# Kreisstadt Siegburg

## Anlage 1

### **Vorhabenbezogener Bebauungsplan Nr. 9/7 – Wohnen an der Sieg**

### **Eingegangene Stellungnahmen und Abwägungsvorschläge der Stadtverwaltung**

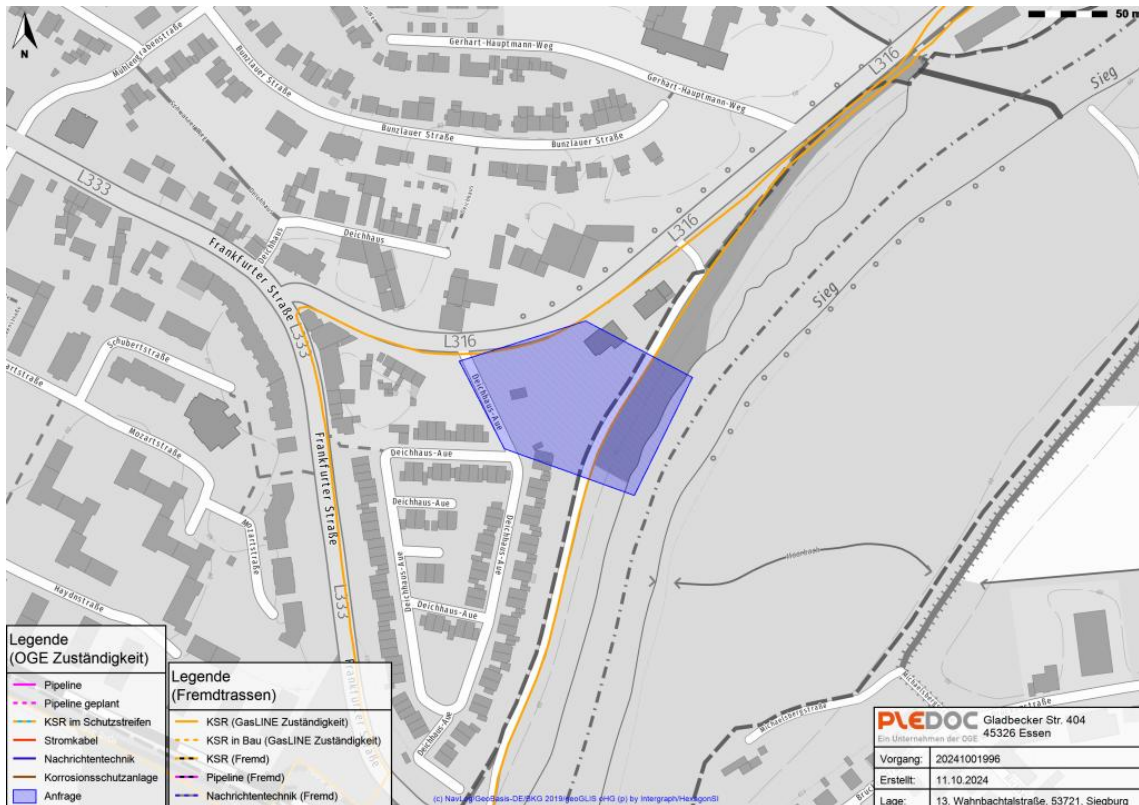
wir beziehen uns auf Ihre o.g. Maßnahme und teilen Ihnen hierzu mit, dass von uns verwaltete Versorgungsanlagen der nachstehend aufgeführten Eigentümer bzw. Betreiber von der geplanten Maßnahme nicht betroffen werden:

Wir weisen darauf hin, dass durch die Festsetzung planexterner Ausgleichsflächen eine Betroffenheit von uns verwalteter Versorgungseinrichtungen nicht auszuschließen ist. Wir bitten um Mitteilung der planexternen Flächen bzw. um weitere Beteiligung an diesem Verfahren.

Maßgeblich für unsere Auskunft ist der im Übersichtsplan markierte Bereich.  
Dort dargestellte Leitungsverläufe dienen nur zur groben Übersicht.

Achtung: Eine Ausdehnung oder Erweiterung des Projektbereichs bedarf immer einer erneuten Abstimmung mit uns.

Die Stellungnahme wird zur Kenntnis genommen. Es werden keine Bedenken vorgetragen. Eine weitere Beteiligung wird im fortlaufenden Verfahren erfolgen.
